図 3 本品の成績 (2009 年 12 月 9 日時点) とノバコア日本成績との比較

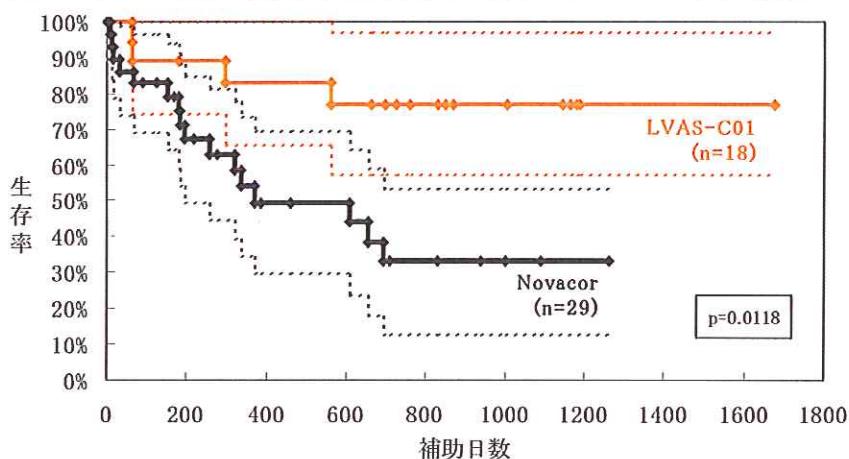
2. 移植までの補助期間は欧米では平均4~6ヵ月程度であるのに対し、本邦では最低でも平均2年程度を見込む必要がある。したがって、本邦においては、移植までのブリッジ治療といえども、エンドポイントとして、装置装着下での6ヵ月までの生存を見るだけではなく、それを超える長期間の安全性や有用性を見る必要があると認識している。パイロットスタディ、ピボタルスタディの被験者数は少ないものの、6ヵ月を超えた期間でも良好な成績を維持しており、またパイロットスタディ3例では全例とも補助期間3年を超える実績も得られている。2008年3月31日までの米国INTERMACSのデータによると6ヵ月生存率は71%、1年生存率56%であり、適応の違い等があり単純な比較は困難であるが、本品の臨床成績は充分良好な成績であるといえる。さらに、Kaplan-Meier法による本品の生存率と、ノバコアの日本での治験実施者から入手したノバコアのレジストリで示されている生存率を比較したとき、本品群の6ヵ月以降の生存率に関する95%信頼区間の下限值はノバコアの場合を下回っていない(図3)。なお、ピボタル継続スタディの途中で治験継続参加に対して不同意の意思を示した症例、及び胃穿孔が生じた症例について、両者、又はいずれか一方を、有効性評価に含めた場合であっても含めない場合であっても、本品群の6ヵ月以降の生存率に関する95%信頼区間の下限值はノバコアの場合を下回らない。
